サービスキャンペーン通知書

令和6年4月18日

通知者の氏名 フォルクスワーゲン グループ ジャパン株式会社
又は名称 代表取締役 マティアス シェーパース
住 所 愛知県豊橋市明海町5番地の10

改善箇所説明図

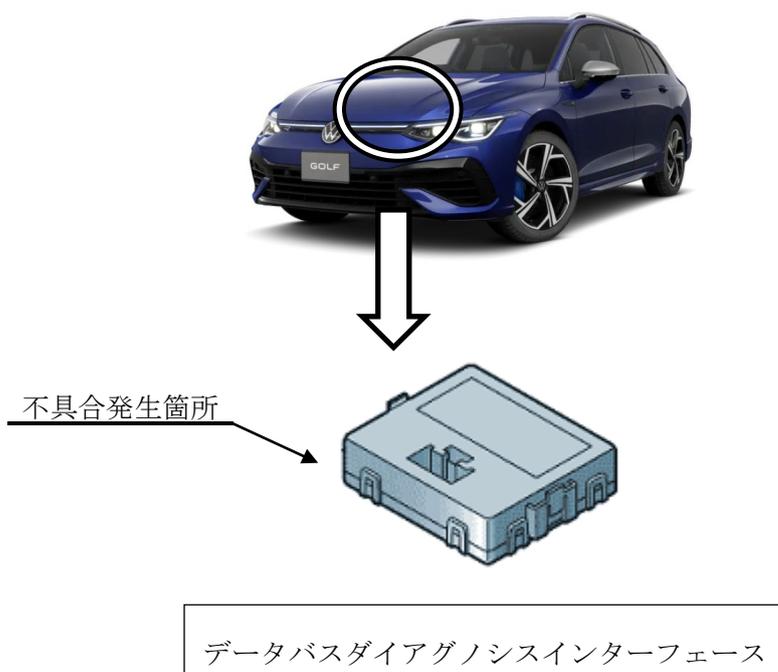
注： は、プログラムを更新する部品を示す。

データバスダイアグノシスインターフェースにおいて、コントロールユニットのプログラムが不適切なため、一般整備工場等において汎用故障診断機との通信ができず、車両データを読み出せないおそれがある。

全車両、データバスダイアグノシスインターフェースのコントロールユニットを対策プログラムに書き換える。

識別：キャンペーンステッカーに「90W9、日付（西暦・月・日の順）ワークショップスタンプ」を記入し、ラゲージルームフロアに貼付する。
